**Avis délibéré de la mission régionale d'autorité environnementale
relatif au projet de mise en compatibilité du plan local
d'urbanisme (PLU) de la commune de Balan (01)
dans le cadre d'une déclaration de projet pour la réalisation d'un
parking de covoiturage
au niveau de l'échangeur n°6 Dagneux/Balan de l'A42**

Avis n° 2020-ARA-AUPP-1001

Illustration 2 : Parcelle E 787 Commune de Balan, Extrait du Géoportail de l'urbanisme.

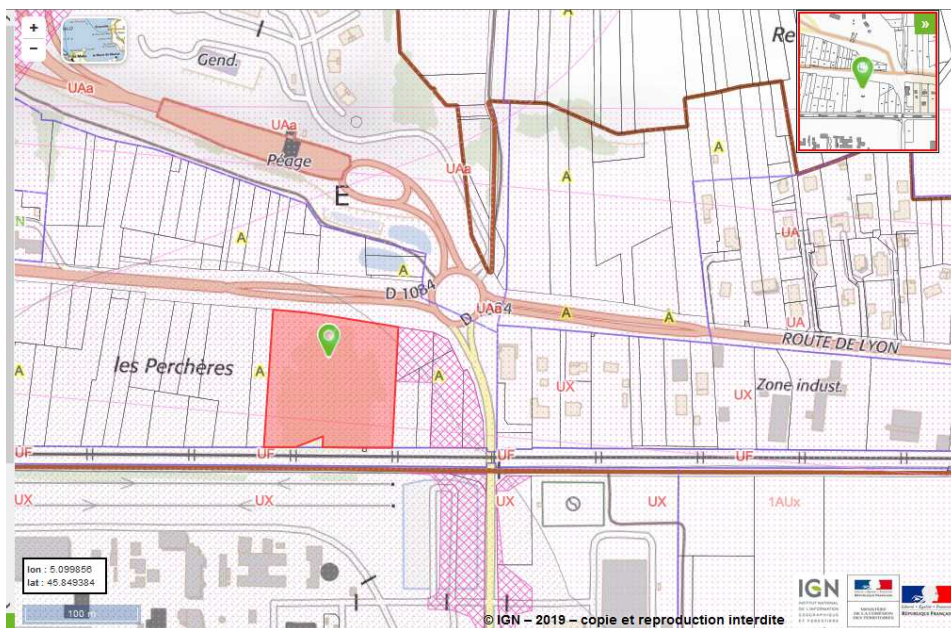
Cependant, il est indiqué que « *dans l'hypothèse d'une telle compensation, le projet de parking permettrait de restituer 0,9 hectares en zone agricole* ». Or, la parcelle E 787 est actuellement déjà classée en zone agricole « A » selon les informations disponibles sur le Géoportail de l'urbanisme (voir extrait ci-dessous). La compensation n'aurait donc pas d'effet sur la surface agricole du PLU de la commune.

Illustration 3 : situation de la ZAC des 3B et lien avec le parking de covoiturage source page 110 de la note

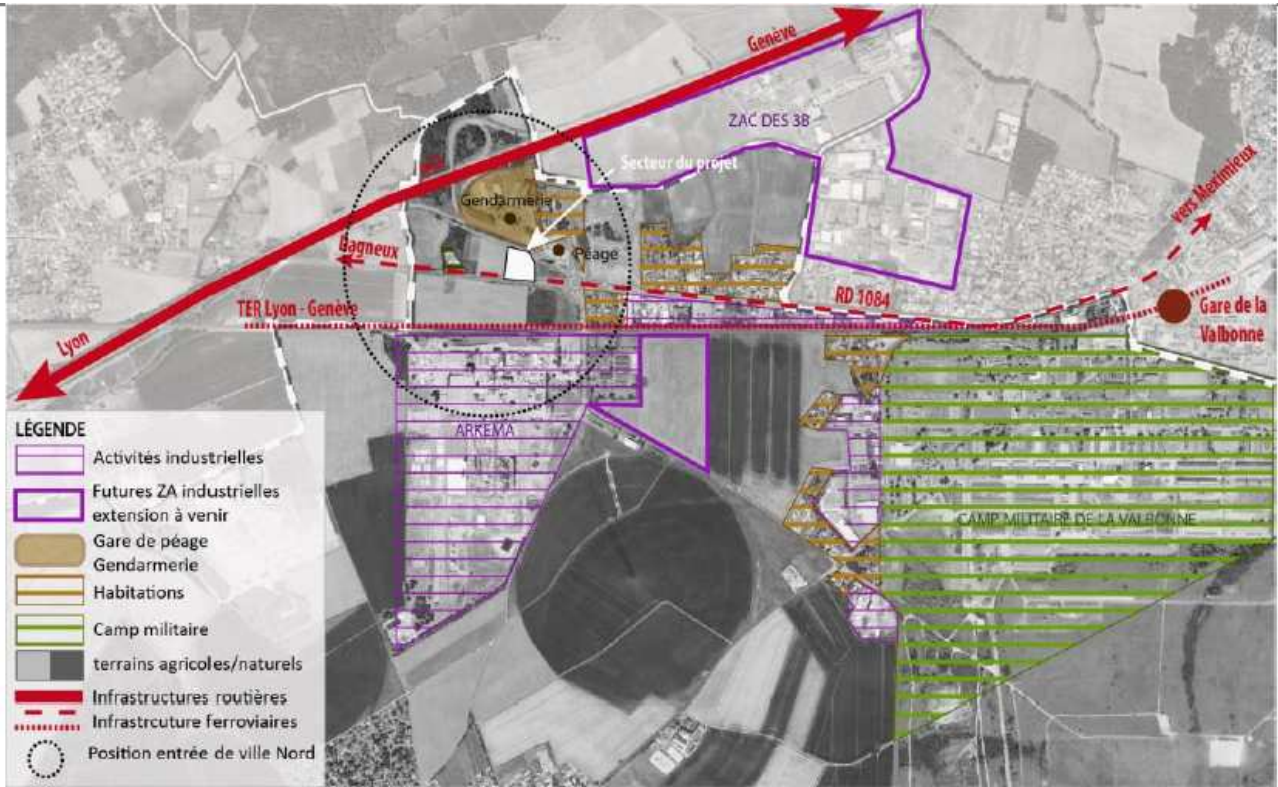
La note de présentation mentionne à plusieurs reprises de futurs aménagements prévus à proximité du périmètre concerné, dont le développement de la ZAC des 3B. Il serait certainement utile de préciser le stade d'avancement de ce projet, et de le prendre en compte pour ce qui est des effets à venir concernant l'impact sur la perméabilité du secteur, au regard de sa localisation présentée ci-dessous :

Dans le cadre de l'évaluation environnementale de la mise en compatibilité du PLU, il aurait été opportun de développer des éléments sur l'urbanisation à venir, afin d'engager une réflexion sur des mesures de lutte contre la fragmentation des continuités écologiques recensées sur le secteur et présentées ci-dessous :

L'Autorité environnementale recommande de préciser l'articulation de la mise en compatibilité du PLU avec les zones d'aménagement limitrophes, et d'engager notamment une réflexion sur les mesures « ERC » adéquates au regard des effets de la fragmentation des espaces sur le fonctionnement des réservoirs de biodiversité .

Illustration 5 : Parking et zonage du plan de prévention des risques

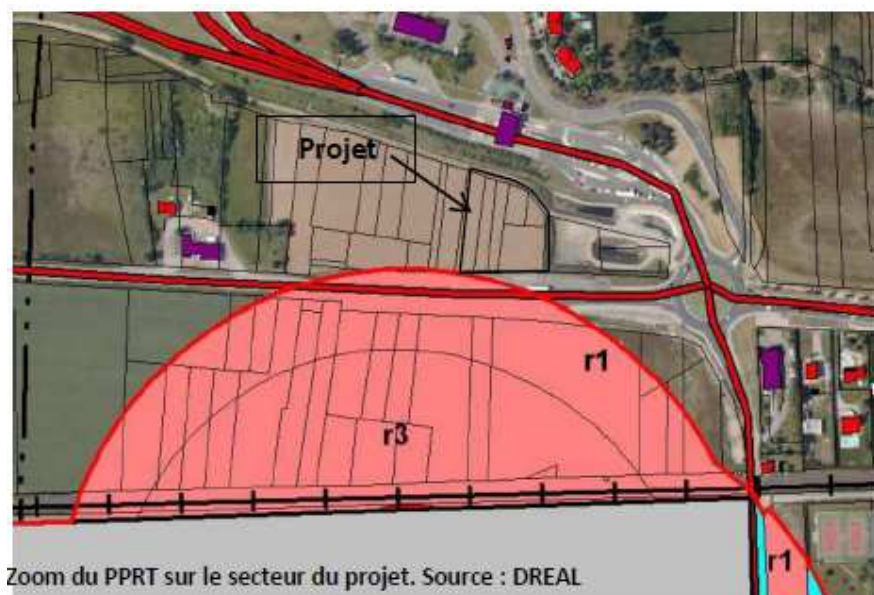
La note de présentation indique en page 98 que « *les parcelles cadastrées du projet ne sont pas concernées par le plan de prévention des risques technologiques (PPRT). La parcelle E570 est seulement tangente à la zone rouge clair r1. Néanmoins les abords de la RD 1084 compris dans le périmètre du projet sont concernés par le PPRT. Ainsi la partie Sud-Ouest du projet correspondant aux abords de la RD 1084 devra prendre en compte cette servitude.* »

Le traitement de cet enjeu est correctement traduit dans le règlement du PLU de la zone « Ue » qui renvoie clairement à l'application et aux prescriptions du PPRT lié à l'usine. Ce périmètre n'apparaît pas dans l'OAP.

L'Autorité environnementale recommande de faire apparaître le périmètre du PPRT dans le plan d'aménagement inséré dans l'OAP créée spécifiquement pour le projet de parking de covoiturage.
